Parecer Técnico FEAM/URA ASF - CAT nº. 3/2026

Parecer Único de Licenciamento Ambiental Simplificado (LAS) nº 3/2026

PROCESSO SLA Nº: 56803/2025	SITUAÇÃO: Sugestão pelo indeferimento		
EMPREENDEDOR:	MUNICIPIO DE CRUCILANDIA	CNPJ:	18.313.007/0001-29
EMPREENDIMENTO:	MUNICIPIO DE CRUCILANDIA	CNPJ:	18.313.007/0001-29
MUNICÍPIO:	Crucilândia/MG	ZONA:	Rural

Parecer Único de Licença Ambiental Simplificada (RAS)

Ilustração da ADA inserida no SLA

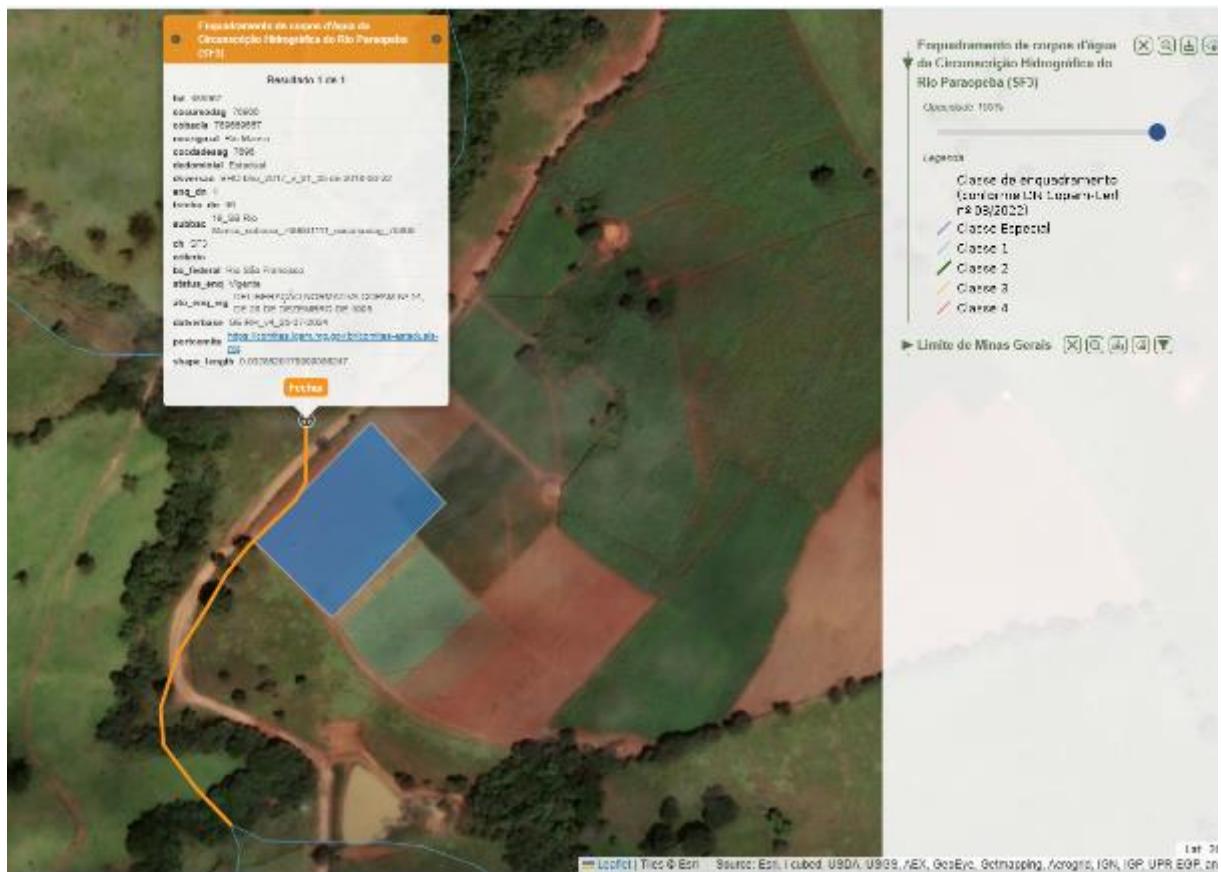
O polígono inserido no SLA, referente à ADA, considera a área rural de 0,63 hectares; não estando em Área de Preservação Permanente – APP; conforme ilustrado no **Anexo I**. As atividades serão realizadas com o apoio de 10 colaboradores e a instalação será projetada para atender toda a população residente na área urbanizada do município.
